改善箇所説明図

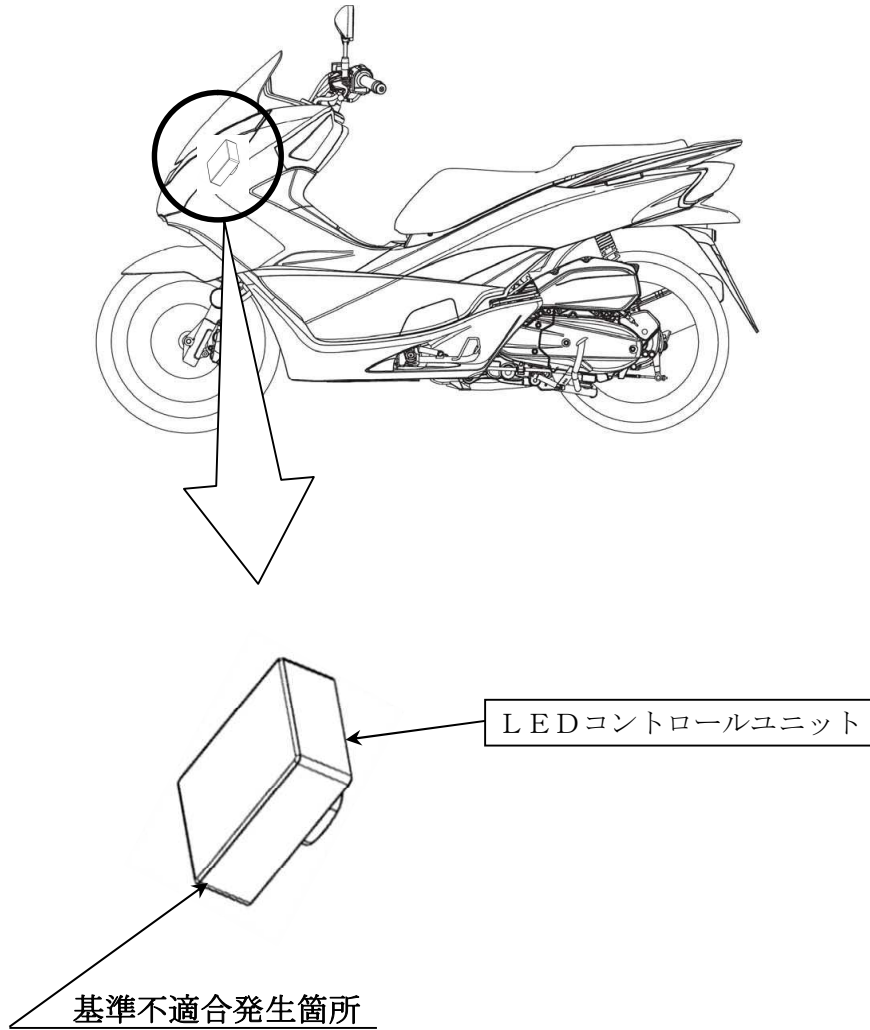
灯火等の点灯を制御するLEDコントロールユニットにおいて、ディマスイッチ、ウインカスイッチ、ハザードスイッチに印加する電圧設定が不適切なため、接点に酸化物が生成され接触抵抗が増大するものがある。そのため、スイッチが導通不良となり、走行用前照灯、方向指示器、非常点滅表示灯が点灯しないおそれがある。

全車両、LEDコントロールユニットを対策品と交換する。

注： は交換部品を示す。

識別：車台番号打刻部付近に黄色の識別ラベルを貼付する。
